## MEMOIRE EN REPONSE AUX REMARQUES DE LA DREAL

# Dossier de demande d'enregistrement d'un entrepôt de stockage – Bâtiment B - Brebières

**Goodman France**  
**24, rue de Prony**  
**75017 Paris**

<b>N° d'affaire</b>	376622000124
<b>Date</b>	23/12/2021
<b>Version</b>	2
<b>Dossier suivi par</b>	Vincent CATTIAU

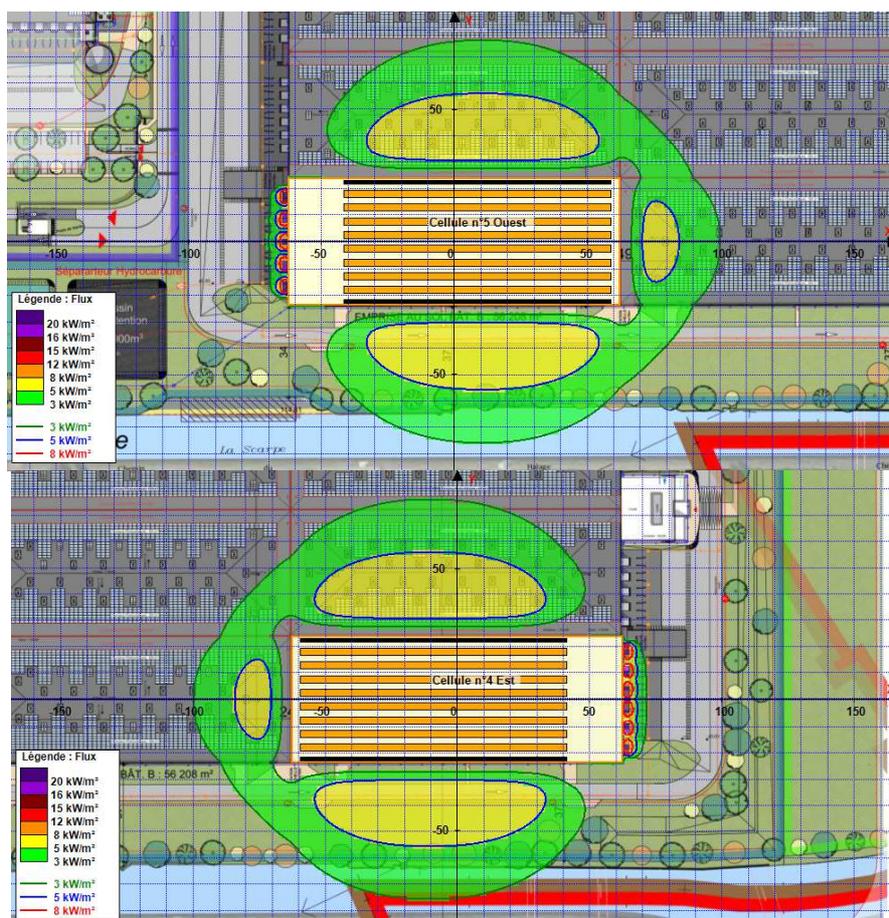
Référence de l'article de l'annexe II de l'arrêté ministériel	Observations – points devant être complétés
.1.6.4.	<p>- emplacement du séparateur d'hydrocarbures : les plans indiquent qu'il est placé en amont du bassin de rétention ; le document PJ6 indique qu'il est placé après le bassin de rétention → à clarifier</p> <p>- décrire les caractéristiques (dimensionnement) du séparateur d'hydrocarbures</p>

Le séparateur HCT sera placé en amont du bassin de rétention. Sa fiche technique est jointe à la suite de la note de calcul hydraulique en annexe.
